福島第一原子力発電所事故を踏まえた
安全性向上対策実行計画の実施状況について

平成23年10月14日

関西電力株式会社

指摘事項への対応(1/3)

外部電源、発電所受電設備他の強化

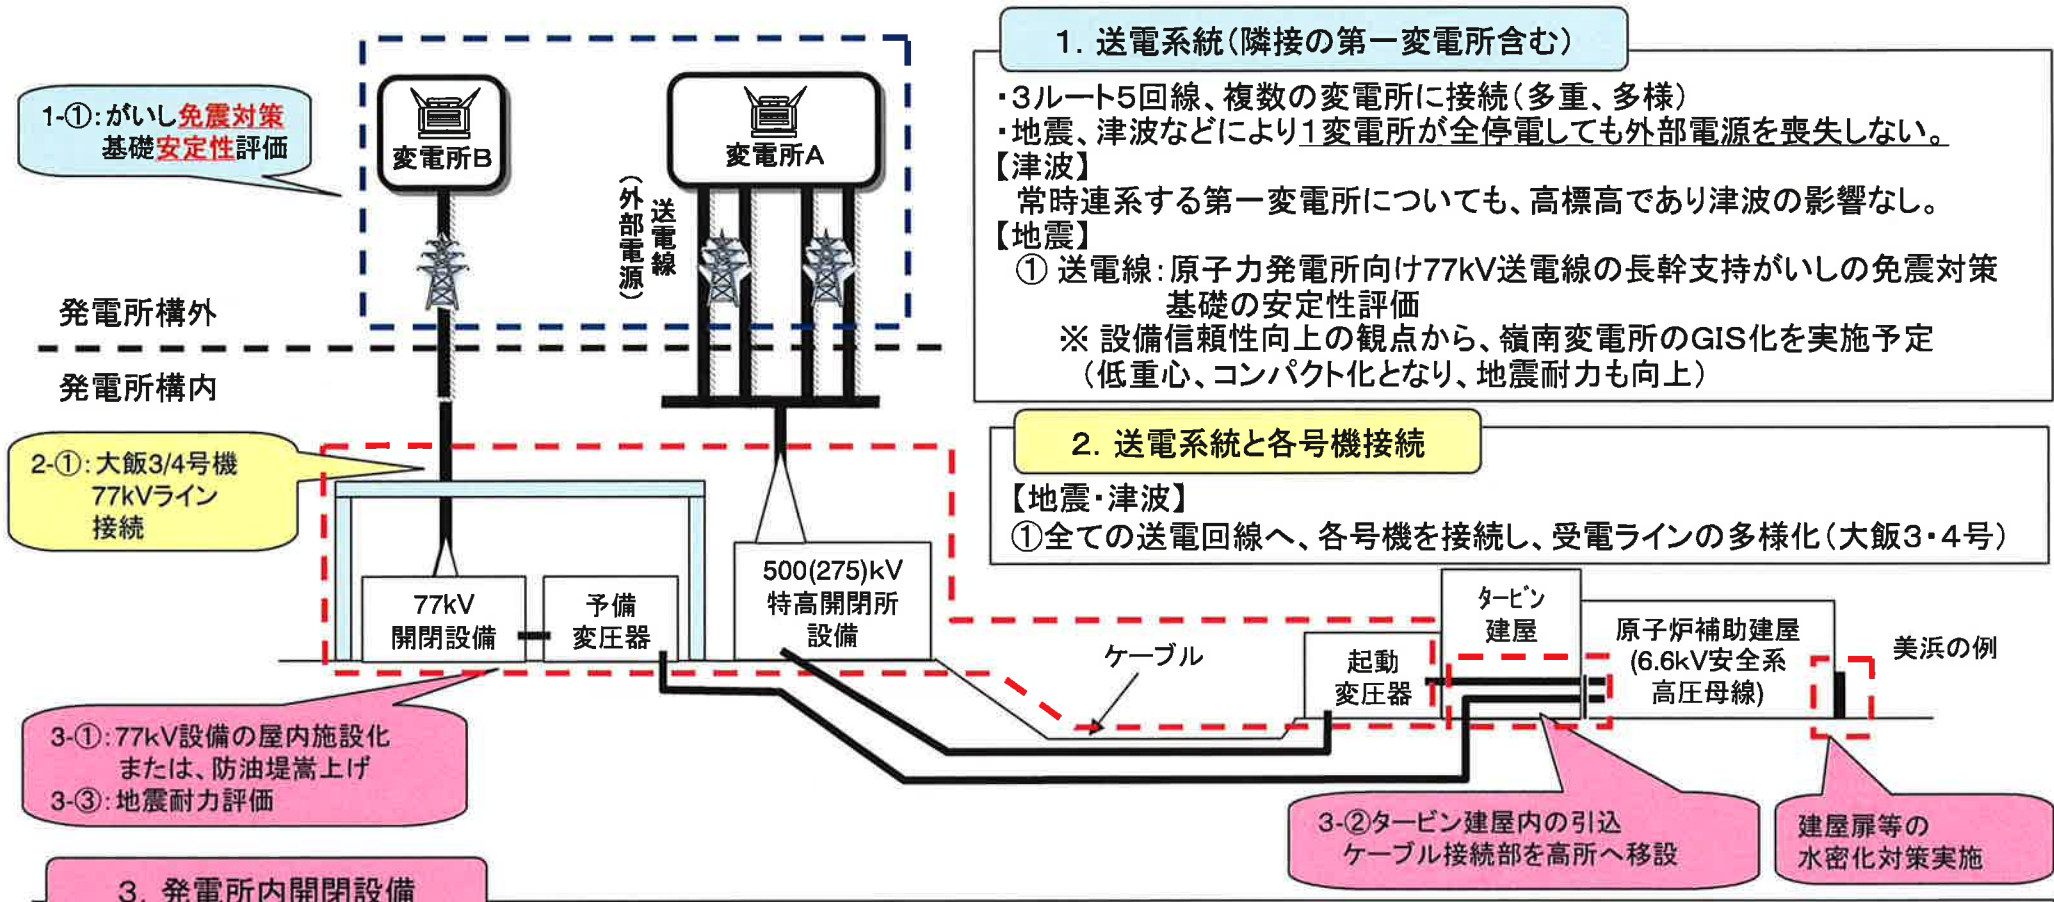
ご意見 14: 特高開閉所他の津波への抜本的対策の検討は

- 【津波】**
- ① 77kV開閉設備と予備変圧器への冠水防護対策
77kV設備の屋内施設化(美浜)または防油堤嵩上げ(大飯)
 - ② 安全系高圧母線までの引込ケーブル接続部を高所へ移設。
- 【地震】**
- ③ 開閉設備などの地震耐力評価
※津波対策にあわせ、77kV開閉設備のGIS化(低重心、コンパクト化となり、地震耐力も向上)

美浜発電所	高浜発電所	大飯発電所
H14土木学会+9.5m	EL 11.1m	EL 10.8m	EL 11.4m
特高開閉所設備	EL 4.0m (屋内)	EL 15.0m (屋外)	EL 32.0m (屋外)
予備変圧器	EL 4.0m (屋外)	EL 15.0m (屋外)	EL 9.8m (屋外)
降圧変圧器	-	EL 8.65m (屋外)	-
起動変圧器	EL 4.0m (屋外)	EL 4.0m (屋外)	EL 9.8m (屋外)

事象進展等にあわせた訓練の充実

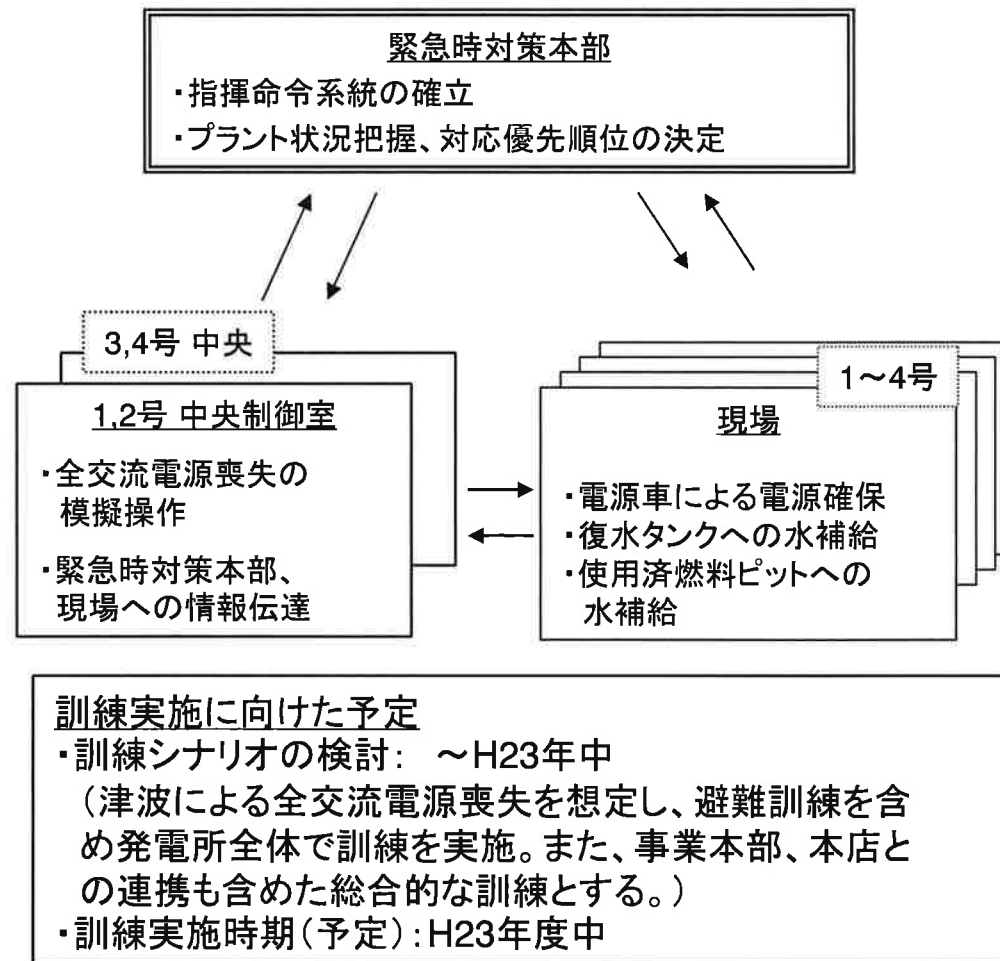
ご意見 18: 事象進展に併せた訓練の充実および電源繋ぎ込み作業等の効率化は(ハザード、高線量下等の訓練)

- ー連携訓練(指揮命令系統確立含む)
- ー複数ユニット同時対応訓練
- ー全交流電源喪失、一次冷却材配管の破断などシビアアクシデントを想定した訓練
- ー夜間を想定した訓練
- ー効率的な電源つなぎこみのため端子盤の適用(H23年9月に配備した空冷式非常用発電装置導入にあわせコネクタ接続部を改善)

- ー事象進展の考慮(時系列に従った訓練)
- ー瓦礫の考慮(ホイールローダの使用)
- ー訓練内での情報連絡における、衛星電話、トランシーバー、中央制御室との専用線等の活用
 - ・衛星電話14台、トランシーバー60台配備済(H23.4)
 - ・中制室～現地間 専用線敷設
 - ポケット通信機 各発電所に 10台配備(H23.6)
- ー電源喪失を前提にした、現場操作の考慮(弁などを、手動で操作することを模擬)

中長期対策として、LOCA起因のシビアアクシデント等、長期化・深刻化を想定した訓練の実施を検討

水素爆発防止対策

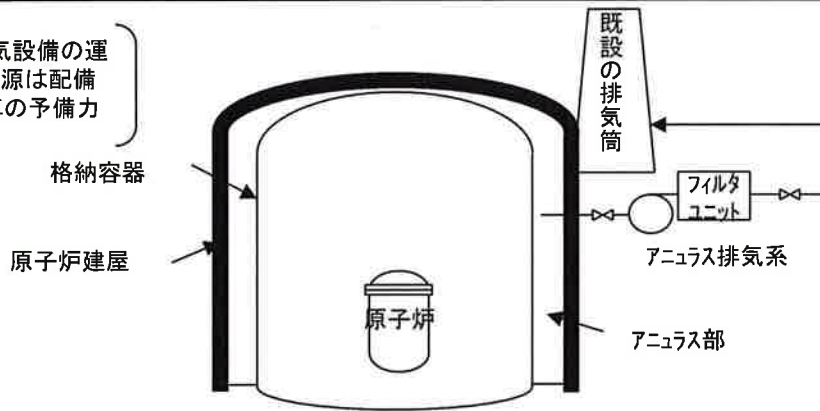
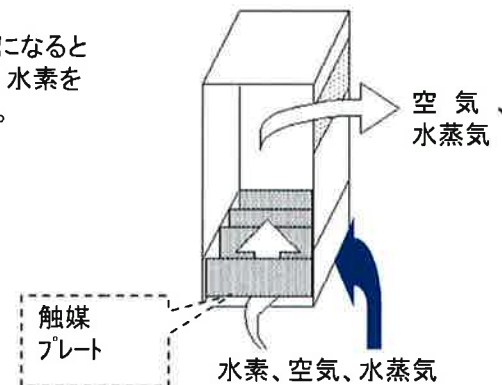
ご意見 19: 水素爆発への対応は

大型ドライ型格納容器のPWRプラントに対し、格納容器からアニュラスに漏えいしてきた水素を外部に放出するため、アニュラス排気設備を運転する手順書を整備した。(大飯1/2号機以外)

アニュラス排気設備の運転に必要な電源は配備済みの電源車の予備力で確保可能

アイスコンデンサ型格納容器のPWRプラントに対し、電源車からの給電によるイグナイタを運転する手順書を整備した。(大飯1/2号機)

イグナイタの電源(1系列:約14kVA)は配備済みの電源車の予備力で確保可能

大型ドライ型格納容器のPWRプラントに対し、格納容器内に**静的触媒式水素再結合装置**を設置することにより、水素濃度を低減する。(大飯1/2号機以外)

災害用ロボットの活用検討について

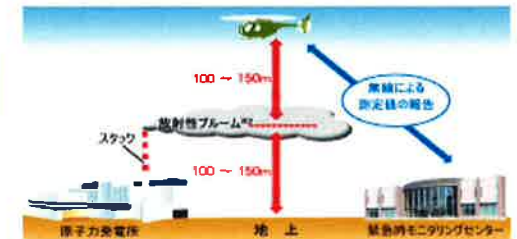
ご意見 20: ロボットの導入検討は

○現在の確認状況:現時点で活用可能性のあるロボットについて確認した

- ・災害用ロボットの開発・活用状況等について、情報収集に努める。
- ・情報収集を踏まえて、高放射線量下における情報収集ロボット、遠隔操作ロボット、除染ロボット等の災害用ロボットの開発、運用について、集中管理体制の整備など含め、検討を進める。
(電気事業連合会で検討中であり、これと調整しながら検討を進める)
